**INFORME DE HITO DE CONTROL**  
**N° 10944-2024-CG/GRAM-SCC**

**PROYECTO DE INVERSIÓN: “AMPLIACIÓN Y  
MEJORAMIENTO DEL SERVICIO DE AGUA POTABLE Y  
SANEAMIENTO EN EL CENTRO POBLADO KAYAMAS,  
DISTRITO DE NIEVA, PROVINCIA DE CONDORCANQUI -  
AMAZONAS”**

**HITO DE CONTROL N° 2:  
EJECUCIÓN DE OBRA**

Imagen n.º 7	Imagen n.º 8

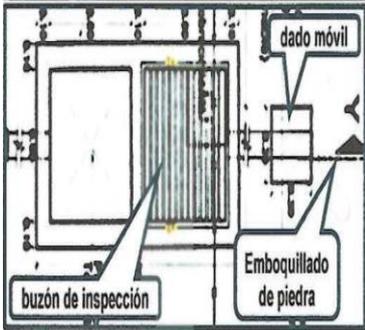
- ✓ Durante la inspección realizada se verificó que aún no se ha construido el dado móvil y su respectivo emboquillado de piedra con mortero C:A=1 :4, pese a que dichos trabajos fueron pagados por la Entidad según valorización n.º 9 de la variación n.º 14, ya que el monto valorizado acumulado para las partidas "01.03.01 .12.01 concreto fc=175Kg/cm2" y "01.03.01.12.02 emboquillado de piedra, mortero C:A 1:4" se encuentra ejecutado al 100%; ocasionando que el agua proveniente del buzón de inspección del sedimentador desemboque directamente sobre la base en la cual están construidas las estructuras, provocando la erosión y saturación del terreno en la zona baja del talud, poniendo en riesgo de derrumbe al terreno de fundación<sup>5</sup> y, por consiguiente, la caída de las estructuras construidas.

<p>No se aprecia la construcción del dado móvil ni el emboquillado de piedra con mortero C:A=1 :4, por lo que la tubería está suspendida y el agua desemboca directamente sobre el terreno en talud. El agua proveniente del buzón de inspección del sedimentador desemboca directamente sobre la base en la cual están construidas las estructuras, situación que viene ocasionando la erosión y saturación del terreno en la zona baja del talud.</p>	<p>Detalle del plano constructivo en donde se aprecia la ubicación del dado móvil con el emboquillado de piedra con mortero C:A=1 :4 con respecto a la ubicación del buzón de inspección</p>

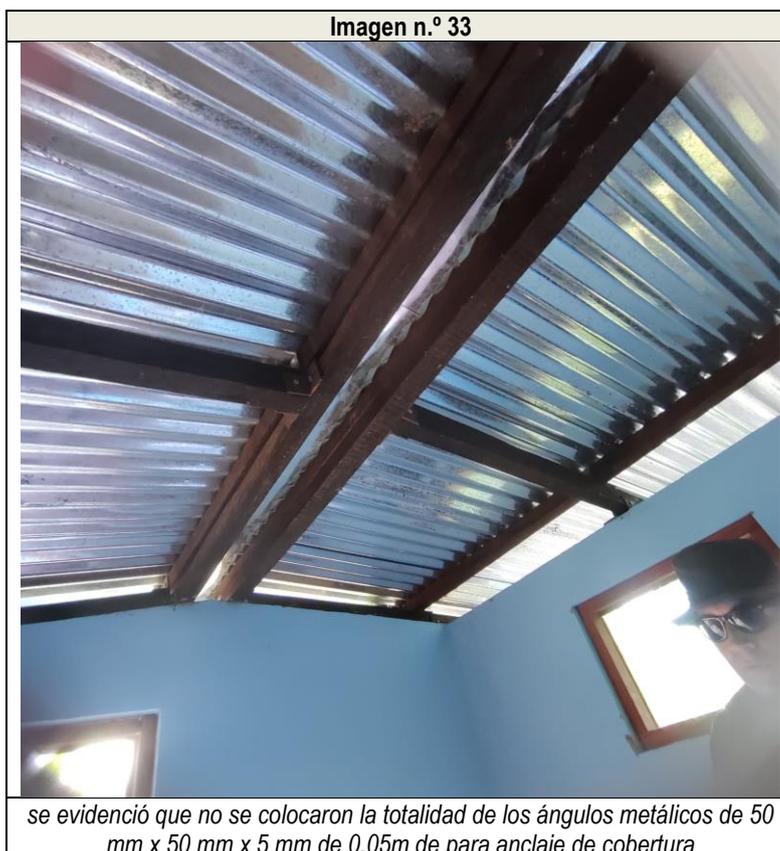
El plano constructivo denominado "UNIDAD BÁSICA DE SANEAMIENTO COMPOSTERA (UBS-C) PARA VIVIENDAS (BIOFILTRO)"-"LÁMINA N° SA-02 / 04 DE 04", establece que para la instalación de la cobertura se emplearán ángulos metálicos de 50 mm x 50 mm x 5 mm de 0.15m de largo para fijar las viguetas con las vigas de concreto, y que se emplearán ángulos metálicos de 50 mm x 50 mm x 5 mm de 0.05m de largo para fijar las correas a las viguetas.

En la obra se evidenció que no se colocaron la totalidad de los ángulos metálicos de 50 mm x 50 mm x 5 mm de 0.05m de para anclaje de cobertura. Por lo que se estaría contraviniendo lo establecido en el plano constructivo y disminuyendo la calidad de la Obra.

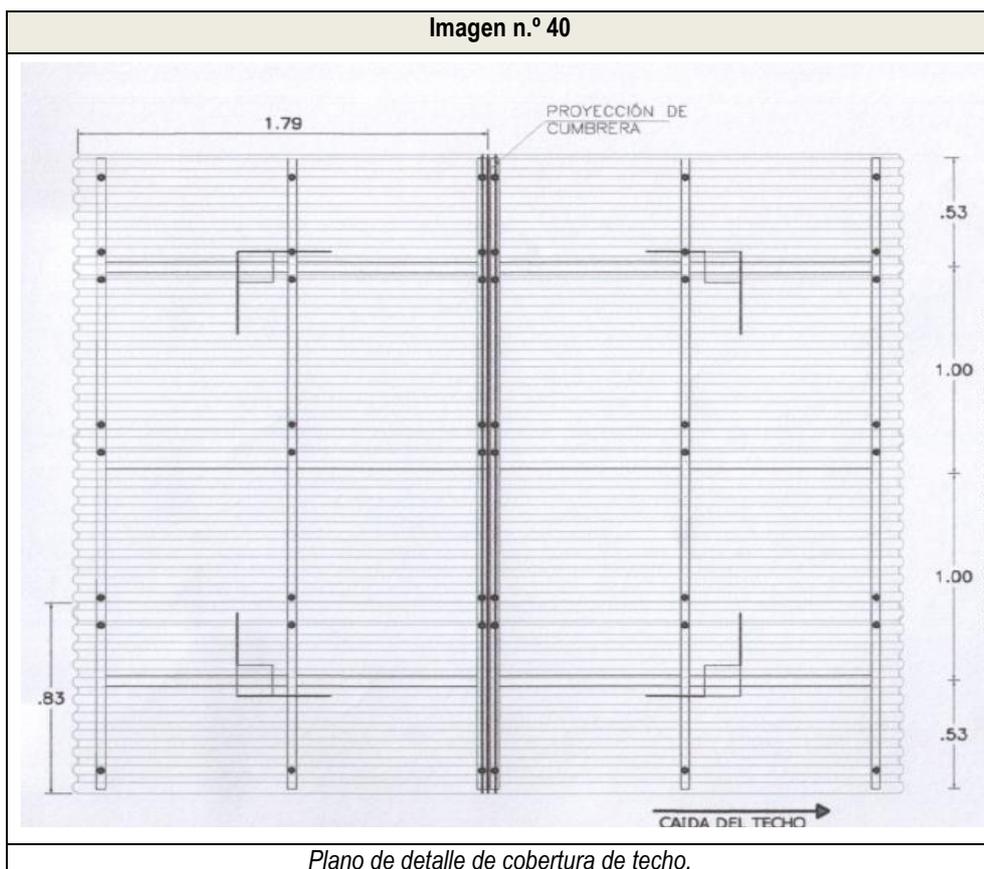
Según las especificaciones del plano constructivo denominado "UNIDAD BÁSICA DE SANEAMIENTO COMPOSTERA (UBS-C) PARA VIVIENDAS (BIOFILTRO)"-"LÁMINA N° SA-02 / 03 DE 04", establece lo siguiente:

Sin embargo, en las UBS visitadas se colocó entre 35 cm y 40 cm la cobertura frontal y posterior de las veredas. Se estaría contraviniendo el plano constructivo y podría afectar la calidad de la obra construida. La exposición de las veredas y/o muros a la humedad debido a las lluvias podría ser perjudicial.

Imagen n.º 52	Imagen n.º 53

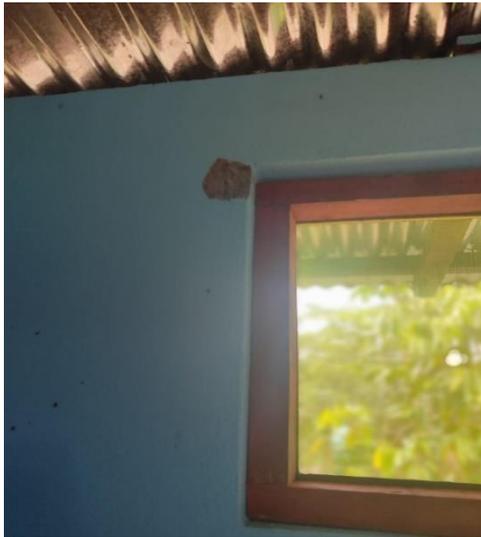
Se aprecia el desprendimiento del concreto en la instalación de las barandas para las escaleras

Se aprecia el desprendimiento del tarrajeo de muros y vigas

<p><i>Se aprecia el desprendimiento del concreto en la instalación de las barandas para las escaleras.</i></p>	<p><i>Se aprecia el desprendimiento del concreto en la instalación de las barandas para las escaleras.</i></p>
Imagen n.º 54	Imagen n.º 55

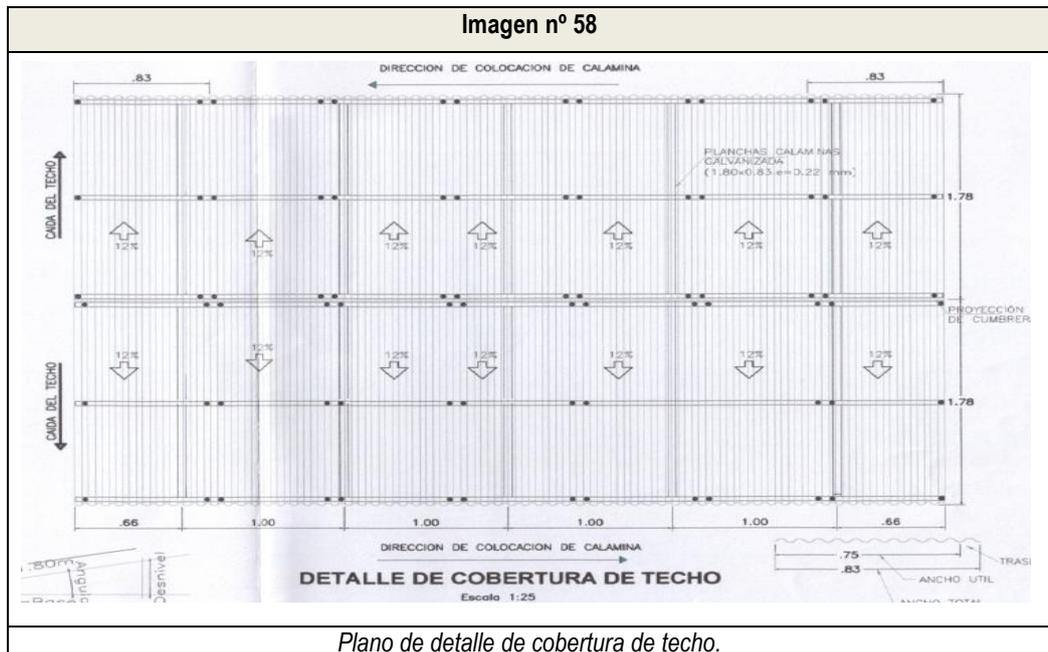
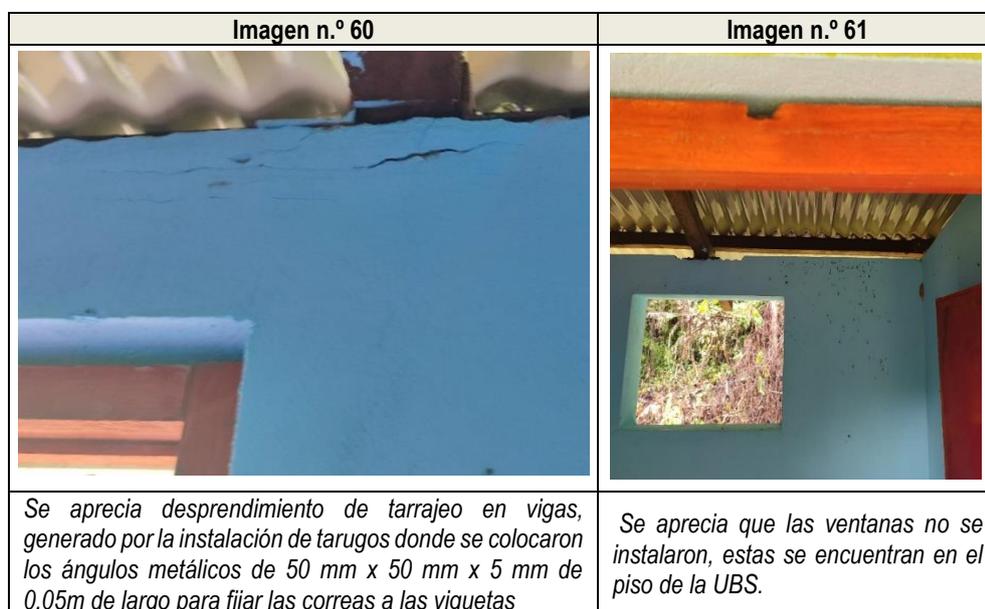
Según las especificaciones del plano constructivo denominado "UNIDAD BÁSICA DE SANEAMIENTO COMPOSTERA (UBS-C) PARA VIVIENDAS (BIOFILTRO)"-"LÁMINA N° SA-03 / 02 DE 04", establece lo siguiente:

Sin embargo, en la UBS visitada la cobertura del lado lateral izquierdo y derecho mide 25 cm. Se estaría contraviniendo el plano constructivo y podría afectar la calidad de la obra construida. La exposición de las veredas y/o muros a la humedad debido a las lluvias podría ser perjudicial.

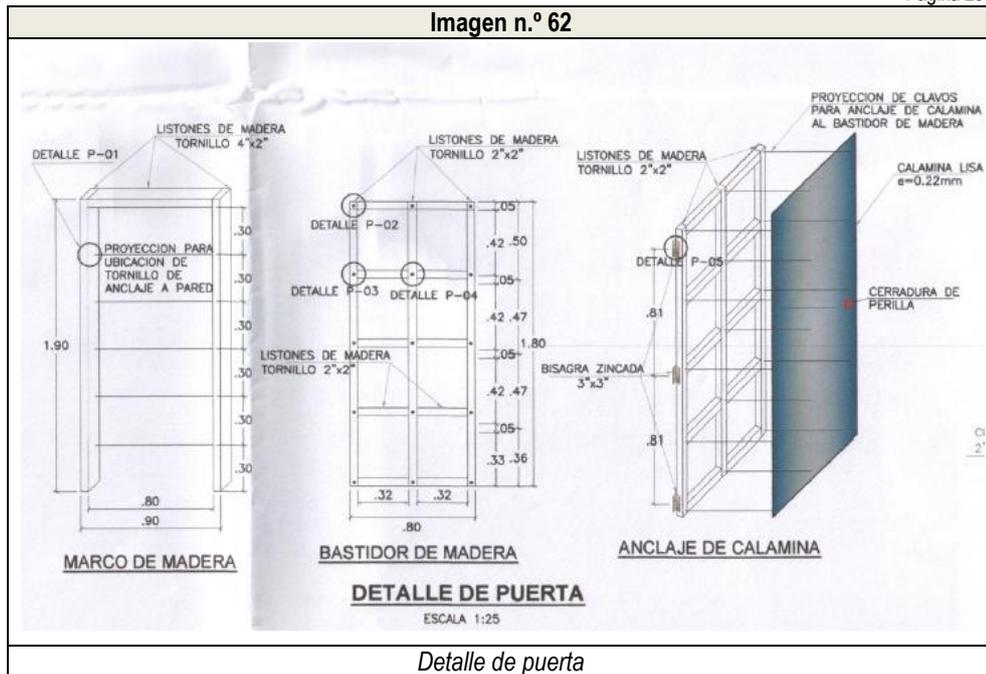
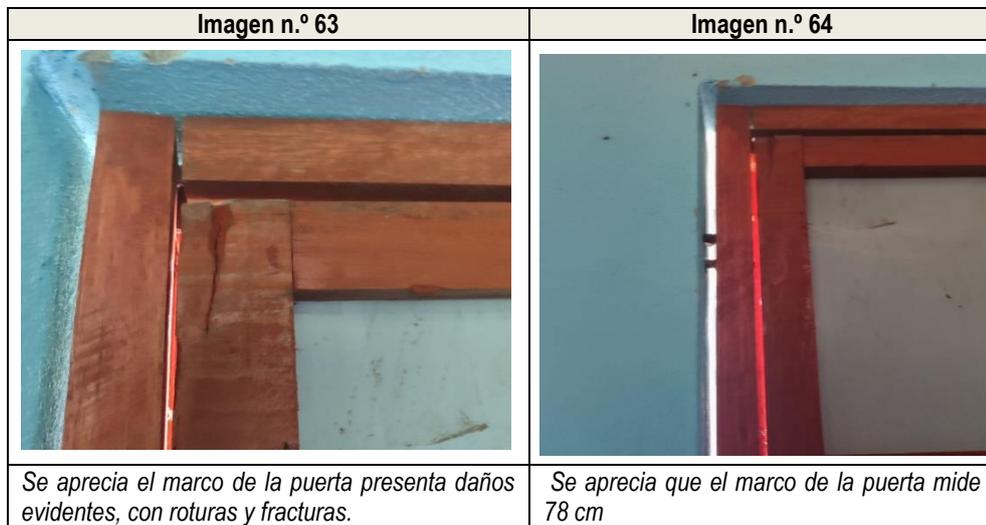
El plano constructivo denominado "UNIDAD BÁSICA DE SANEAMIENTO COMPOSTERA (UBS-C) PARA VIVIENDAS (BIOFILTRO)"-"LÁMINA N.º SA-02 / 02 DE 04", establece que para la instalación de la puerta el marco debe ser 80 cm. Según el siguiente detalle:

Sin embargo, durante la inspección de obra el marco de la puerta mide 78 cm y presenta daños evidentes, con roturas y fracturas.

Imagen n.º 65	Imagen n.º 66

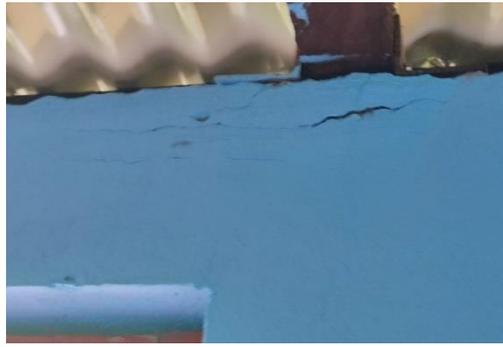
Se aprecia fisuras en muros interiores, en la fachada y en tarrajeo en vigas de la UBS. Se aprecia que las ventanas no se instalaron, estas se encuentran en el piso de la UBS

<p>Se aprecia desprendimiento de tarrajeo en vigas, generado por la instalación de tarugos donde se colocaron los ángulos metálicos de 50 mm x 50 mm x 5 mm de 0.05m de largo para fijar las correas a las viguetas</p>	<p>Se aprecia que las ventanas no se instalaron, estas se encuentran en el piso de la UBS.</p>

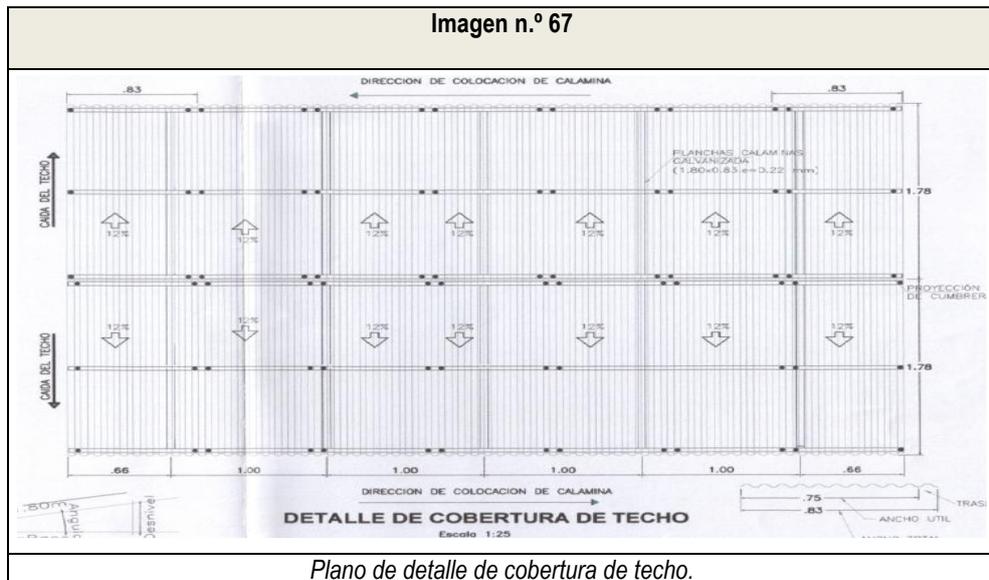
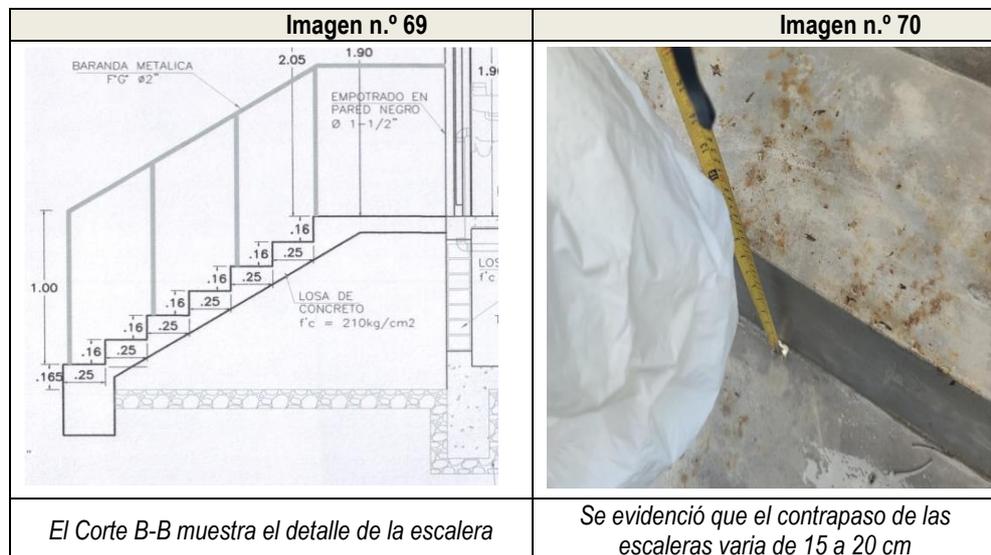
Según las especificaciones del plano constructivo denominado "UNIDAD BÁSICA DE SANEAMIENTO COMPOSTERA (UBS-C) PARA VIVIENDAS (BIOFILTRO)"-"LÁMINA N° SA-03 / 02 DE 04", establece lo siguiente:

Sin embargo, en la UBS visitada la cobertura del lado lateral izquierdo y derecho mide 25 cm. Se estaría contraviniendo el plano constructivo y podría afectar la calidad de la obra construida. La exposición de las veredas y/o muros a la humedad debido a las lluvias podría ser perjudicial.

Imagen n.º 71	Imagen n.º 72

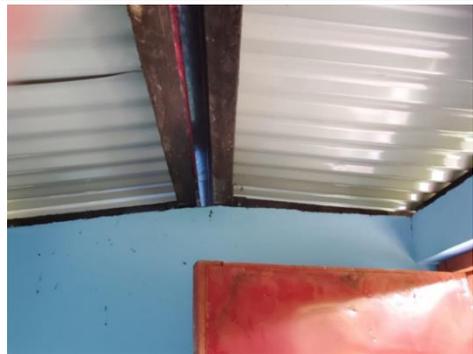
El plano constructivo denominado "UNIDAD BÁSICA DE SANEAMIENTO COMPOSTERA (UBS-C) PARA VIVIENDAS (BIOFILTRO)"-"LÁMINA N° SA-02 / 04 DE 04", establece que para la instalación de la cobertura se emplearán ángulos metálicos de 50 mm x 50 mm x 5 mm de 0.15m de largo para fijar las viguetas con las vigas de concreto, y que se emplearán ángulos metálicos de 50 mm x 50 mm x 5 mm de 0.05m de largo para fijar las correas a las viguetas.

En la obra se evidenció que no se colocaron la totalidad de los ángulos metálicos de 50 mm x 50 mm x 5 mm de 0.05m de para anclaje de cobertura. Se estaría contraviniendo el plano constructivo y podría afectar la calidad de la obra construida.

Se aprecia el desprendimiento de tarrajeo en vigas en zonas de instalación de tarugos donde se colocaron los ángulos metálicos de 50 mm x 50 mm x 5 mm de 0.05m de largo para fijar las correas a las viguetas.

<p><i>Se aprecia que no se colocaron la totalidad de los ángulos metálicos de 50 mm x 50 mm x 5 mm de 0.05m de para anclaje de cobertura</i></p>	<p><i>Se aprecia el desprendimiento de tarrajeo en vigas en zonas de instalación de tarugos donde se colocaron los ángulos metálicos de 50 mm x 50 mm x 5 mm de 0.05m de largo para fijar las correas a las viguetas.</i></p>
Imagen n.º 73	Imagen n.º 74

Imagen n.º 75	Imagen n.º 76

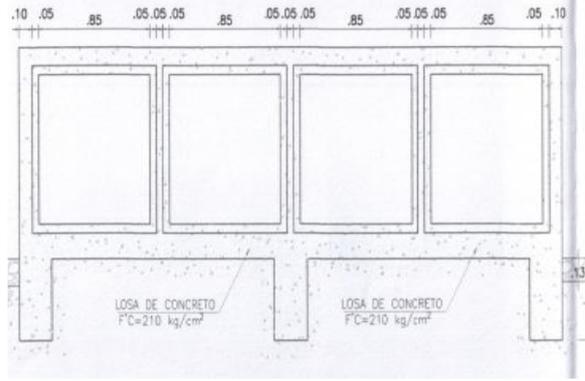
El plano constructivo denominado "UNIDAD BÁSICA DE SANEAMIENTO COMPOSTERA (UBS-C) PARA VIVIENDAS (BIOFILTRO)"-"LÁMINA N° SA-03 / 02 DE 04", establece que el muro de las cámaras será de 15 cm.

En la obra se evidenció que el ancho de muro es de 12 cm y además hay desprendimiento de muro de 3cm . Se estaría contraviniendo el plano constructivo y podría afectar la calidad de la obra construida.

<p><i>Detalle de la elevación Posterior ( Sin tapa de cámara)</i></p>	<p><i>Se aprecia la cobertura del lado posterior de la vereda UBS mide 25 cm</i></p>

Imagen n.º 79	Imagen n.º 80

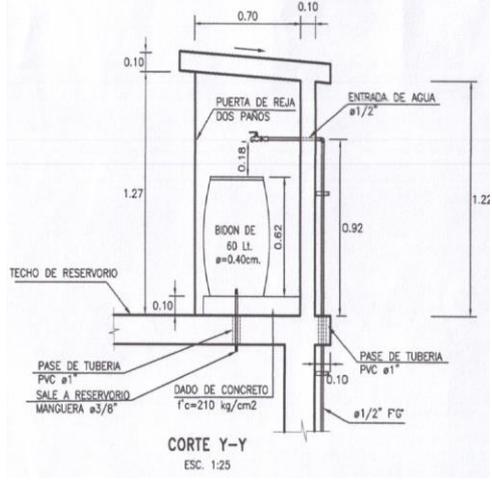
En el plano constructivo denominado "RESERVORIO V=16.00 M3 APOYADO"- "LÁMINA n.º AP-12 - 07 DE 07" se estipula la instalación de accesorios y puerta metálica en la caseta de cloración. Sin embargo, en la inspección realizada se verificó que no se instalaron en obra.

- ✓ Se valorizó al 100% la partida denominada "01.05.13.03.01 SUMINISTRO E INSTALACION DE PUERTA DE REJA DOS PAÑOS ", sin embargo, no se ejecutó la partida mencionada.

- ✓ Se valorizó al 100% la partida denominada "01.05.13.05.01 SUMINISTRO E INSTALACION DE ACCESORIOS EN LA CASETA DE CLORACION ", sin embargo, no se ejecutó la partida mencionada.

<p>En la inspección realizada se verifico que no se instalaron en obra los accesorios y puerta metálica</p>	<p>Detalle del Plano de Caseta de Cloración</p>
